サービス周報の正誤表

Errata of the Service Information

Y31シーマおよびY31セドリック/グロリアに適用

2-8 リヤ シート バック インシュレーター及び
リヤ シート ロア インシュレーター

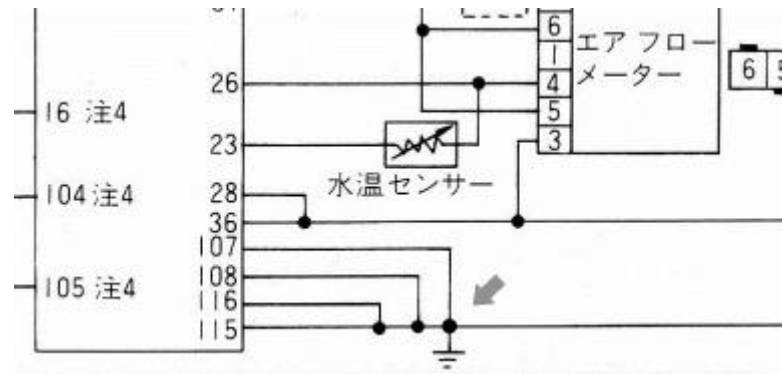
ページ	項目	変更内容および訂正		
D-31	<p>D4 ボデー内装</p> <p>2. 室内トリム及び装備</p>	<p>下記の通り訂正する。</p> <p>誤</p> <table border="1" style="width: 100%;"> <tr> <td style="width: 50%;">車種</td> <td style="width: 50%;">材質</td> </tr> </table>	車種	材質
車種	材質

ディーゼル車	塩ビシート (4.5kg/cm ²)	+フェルト	[シートバック 6mm] [ク シートロア 10mm]
LPG車	塩ビシート (2.5kg/cm ²)	+フェルト	[ク シートバック 76mm] [ク シートロア 10mm]
ガソリン車	フェルト [シートバック 6mm] [シートロア 10mm]

車種	材質		
ディーゼル車	塩ビシート (4.5kg/cm ²)	+フェルト	[シートバック 6mm] [ク シートロア 10mm]
LPG車	塩ビシート (2.5kg/cm ²)	+フェルト	[ク シートバック 7mm?] [ク シートロア 10mm]
ガソリン車	フェルト [シートバック 6mm] [シートロア 10mm]

チェックコネクター

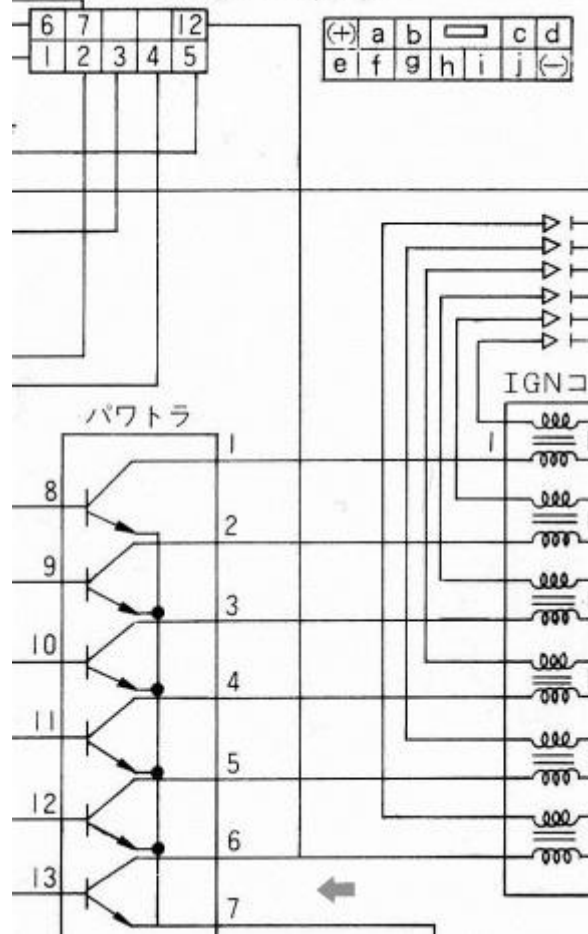
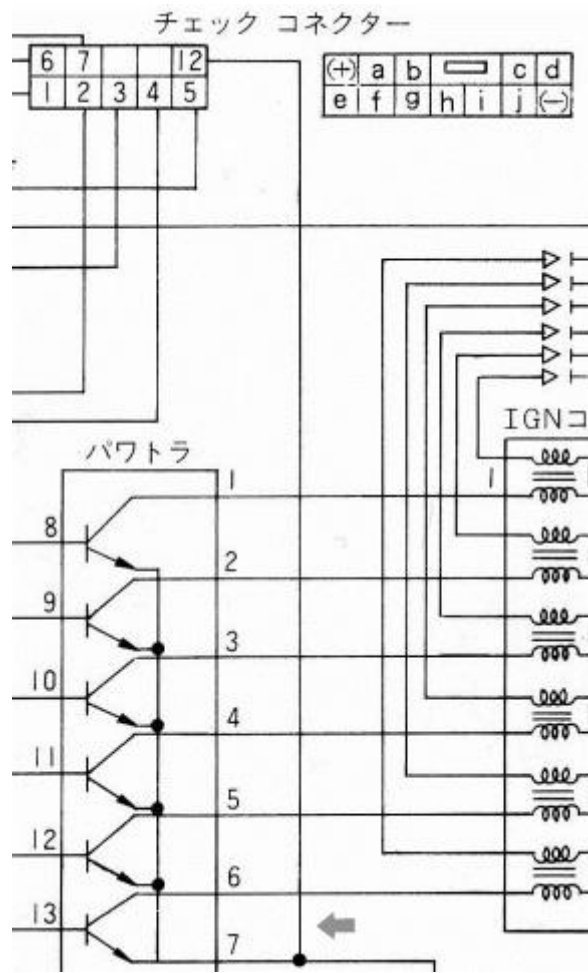
下記の通り回路図を訂正する。

チェックコネクターの端子No.12がアースのラインにつながっていない。

正 チェックコネクターの端子No.12をアースのラインにつなげる。

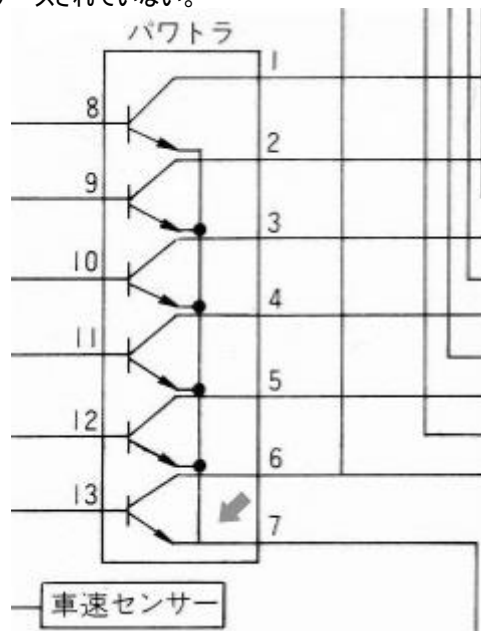
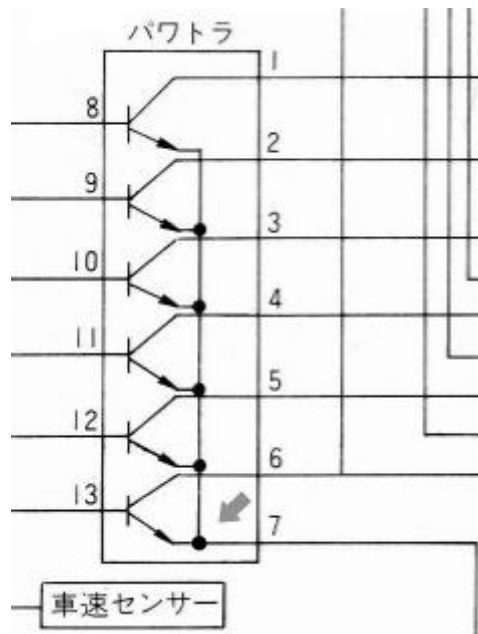
下記の通り回路図を訂正する。

一番下のパワトラがアースされていない。

一番下のパワトラをアースする。

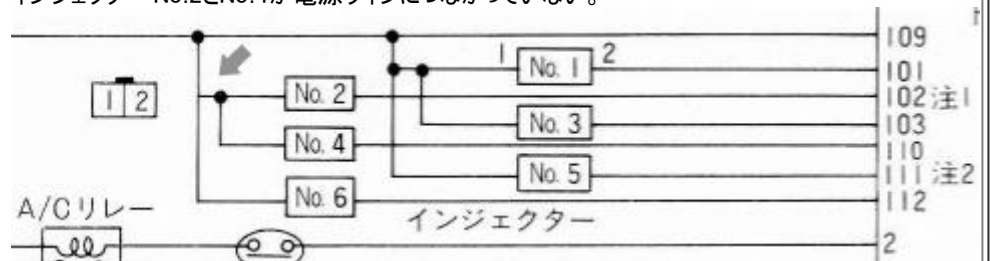
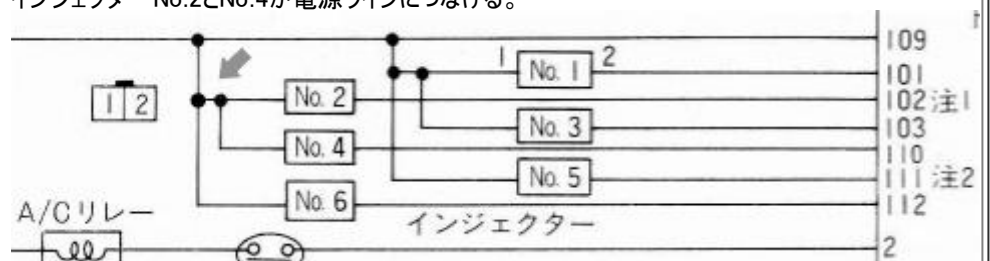
下記の通り回路図を訂正する。

インジェクター No.2とNo.4が電源ラインにつながっていない。

インジェクター No.2とNo.4が電源ラインにつなげる。

C-17 C7 電子制御エアサスペンション

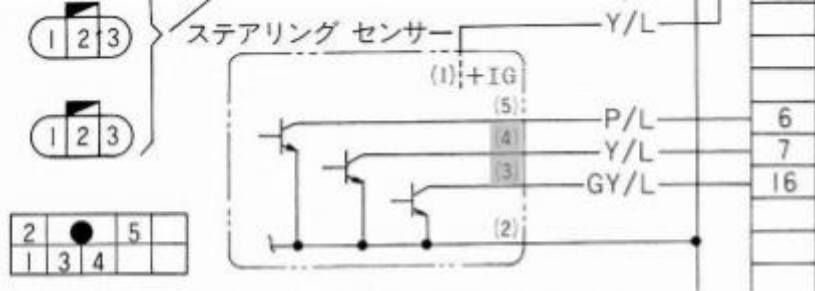
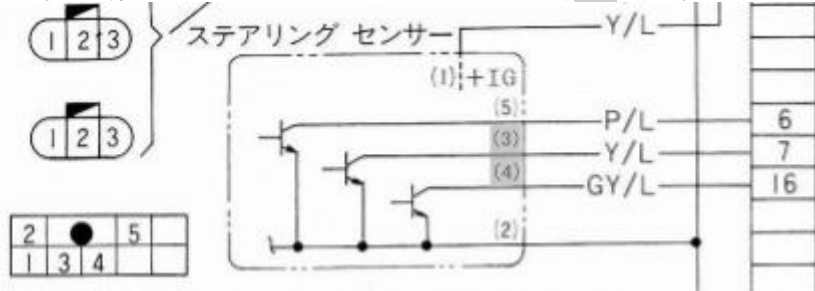
下記の通り回路図を訂正する。

回路図中のA/Sコントロールユニットの端子No.7(Y/L)につながっているステアリングのセンサーは(4)ではない。また端子No.16(GY/L)につながっているセンサーは(3)ではない。

回路図中のA/Sコントロールユニットの端子No.7(Y/L)につながっているステアリングのセンサー(3)にする。また端子No.16(GY/L)につながっているセンサーを(4)にする。

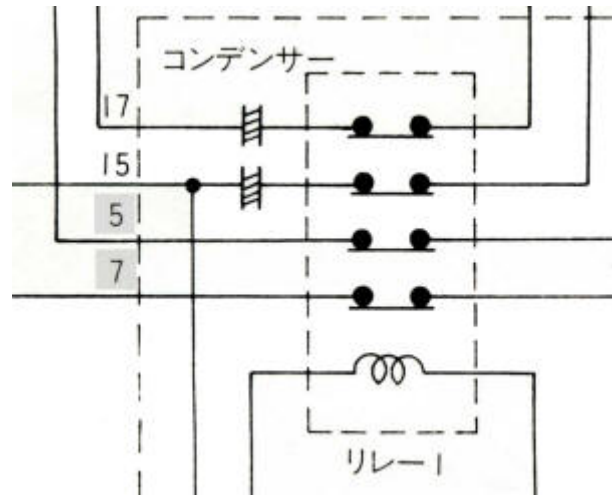
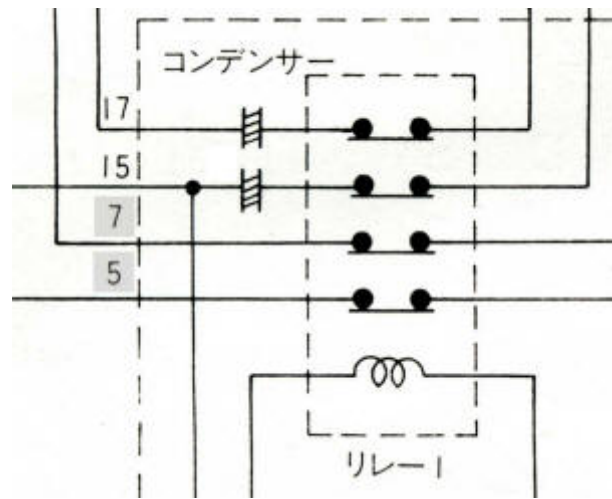
誤 まお、マイクロ ヘッドホンの音量は、・・・

正 なお、マイクロ ヘッドホンの音量は、・・・

E8 オーディオ システム
3. [ヘッドホン システム](#)
3-3 回路図

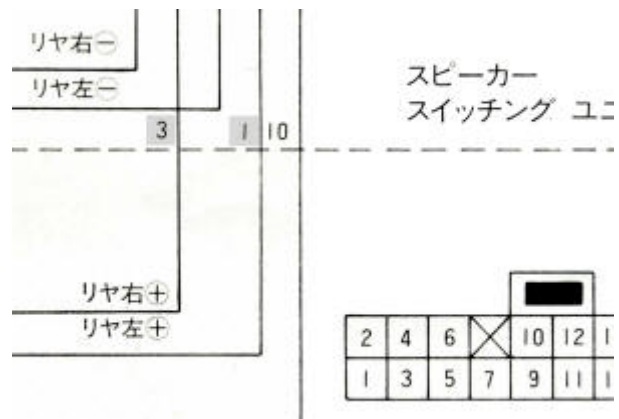
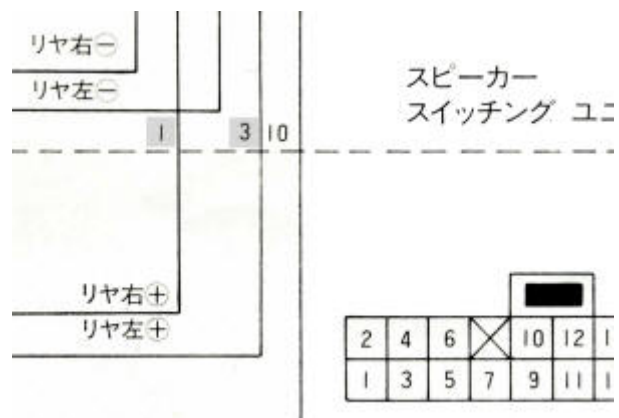
下記の通り**訂正**する。

下記の通り訂正する。

E7 [マルチAVシステム](#)
 3. ドライブ ガイド システム
 3-12 [オプション機能](#)
 (3) 結線チェック

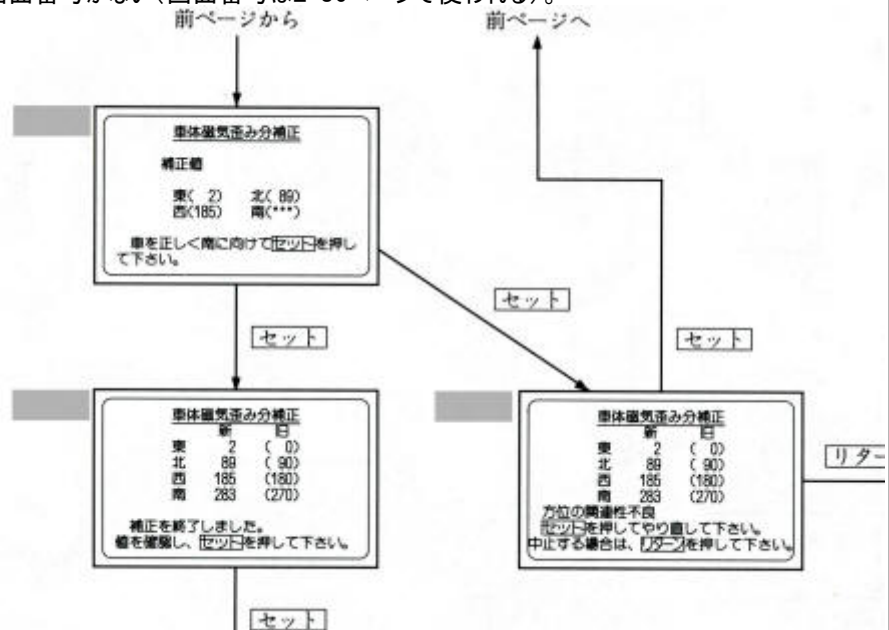
下記の通り訂正する。

信号名	内容
車両信号R	インヒビター-SWの「R」(リバース)信号
車両信号D	インヒビター-SWの「D」(ドライブ)信号
車両信号R	ライトSW信号

信号名	内容
車両信号R	インヒビター-SWの「R」(リバース)信号
車両信号D	インヒビター-SWの「D」(ドライブ)信号
車両信号L	ライトSW信号

E7 [マルチAVシステム](#)
 3. ドライブ ガイド システム
 3-12 [オプション機能](#)
 (4) センサー調整
 ①工場出荷時、ユニット交換時補正

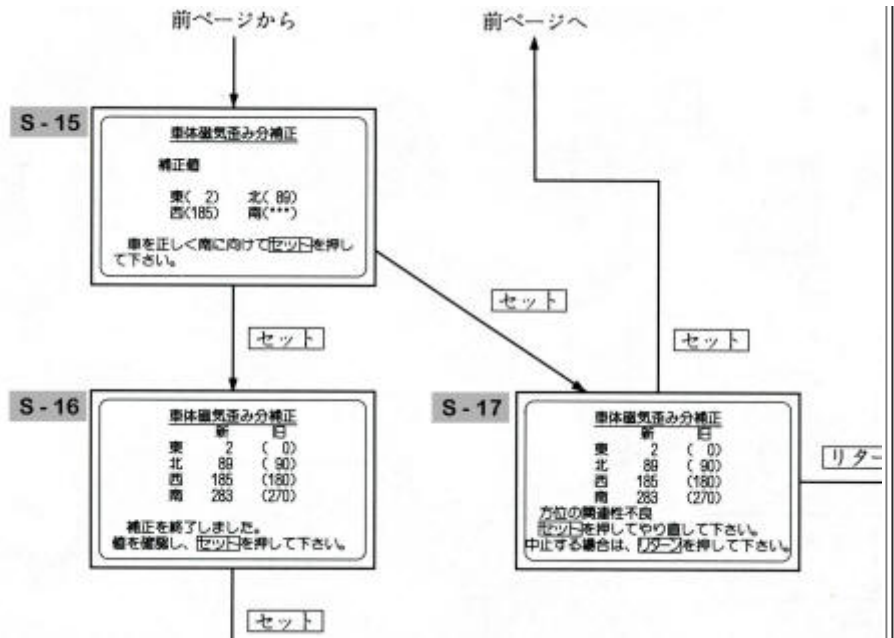
下記の通り追加する(3画面分)。

画面番号がない(画面番号はE-86ページで使われる)。

正 画面番号を追加する。

E7 マルチAVシステム
3. ドライブガイドシステム
3-12 オプション機能
(4) センサー調整
② 方位補正
S-1

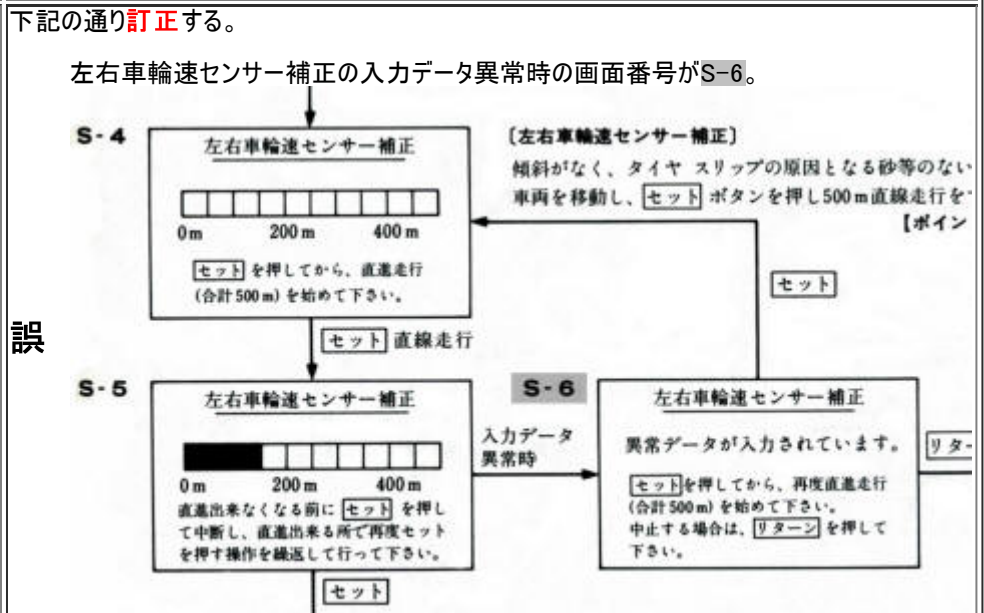
下記の通り訂正する。
誤 [メニュー画面]
…、カーソルを工場出荷時補正に合わせる。
正 [メニュー画面]
…、カーソルを方位補正に合わせる。

- E7 [マルチAVシステム](#)
- 3. ドライブガイドシステム
- 3-12 [オプション機能](#)
- (4) センサー調整
- ③ タイヤ交換時補正

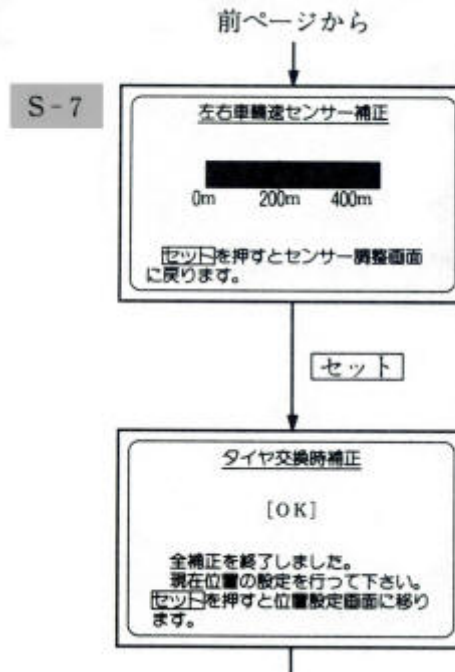
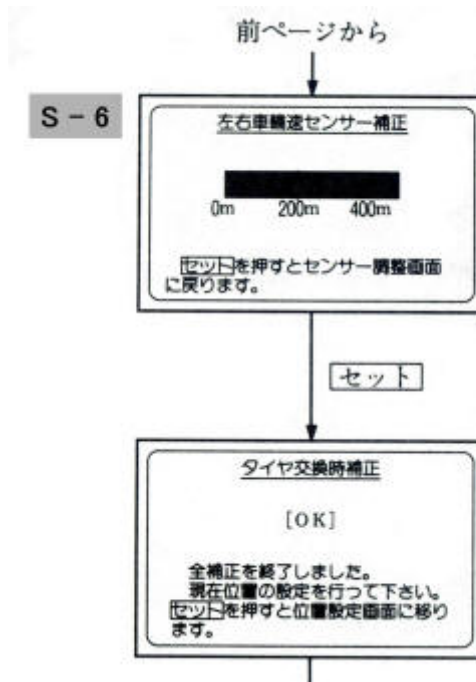
下記の通り訂正する。

左右車輪速センサー補正の補正終了時の画面番号がS-7。

正 左右車輪速センサー補正の補正終了時の画面番号をS-6にする。

5. 回路図

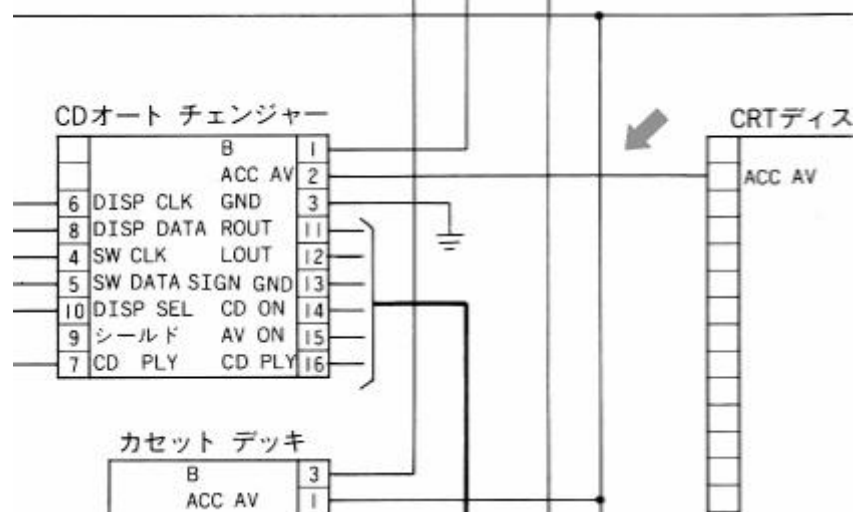
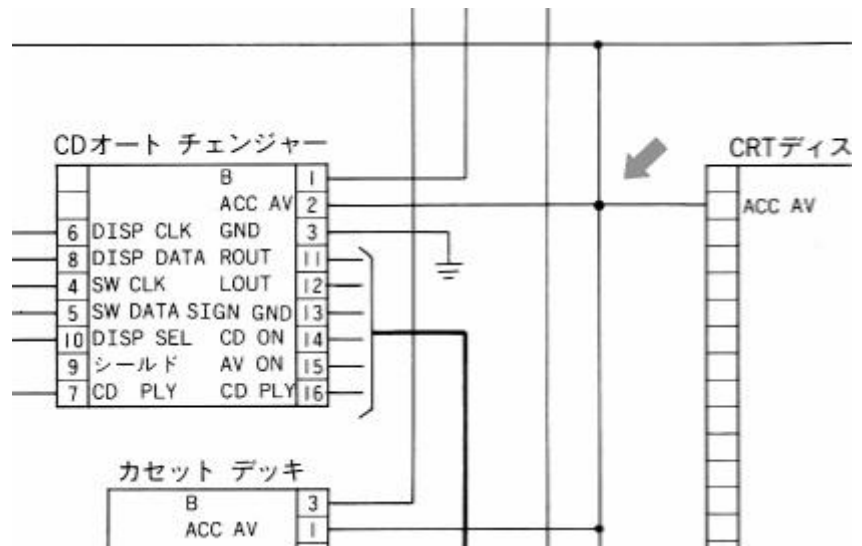
図中の配線を下記の通り訂正する。

CDオートチェンジャーの端子No.2の「ACC AV」は、CRTディスプレイの「ACC AV」とつながっているが、その他の機器の「ACC AV」とはつながっていない。

正 CDオートチェンジャーの端子No.2の「ACC AV」は、CRTディスプレイの「ACC AV」とつながっているが、その他の機器の「ACC AV」ともつなげる。

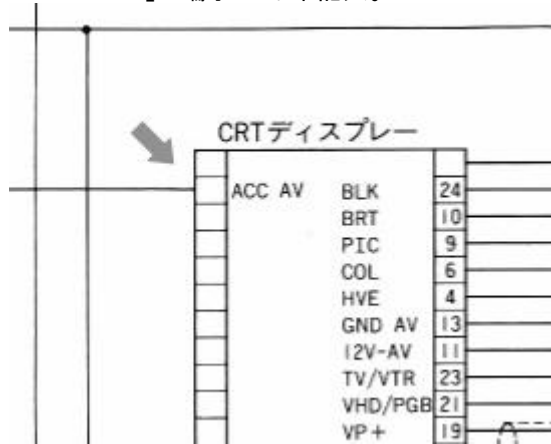
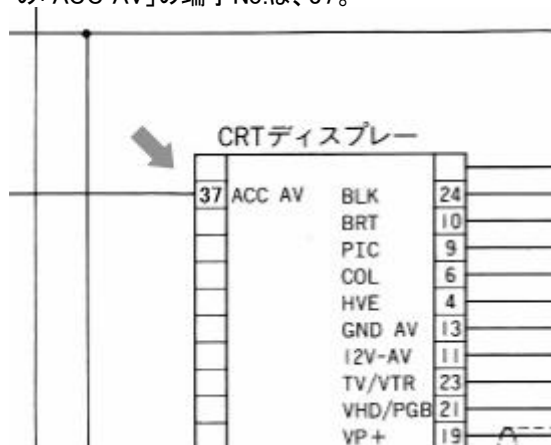
下記の通り**追加**する。

CRTディスプレイの「ACC AV」の端子No.が未記入。

CRTディスプレイの「ACC AV」の端子No.は、37。
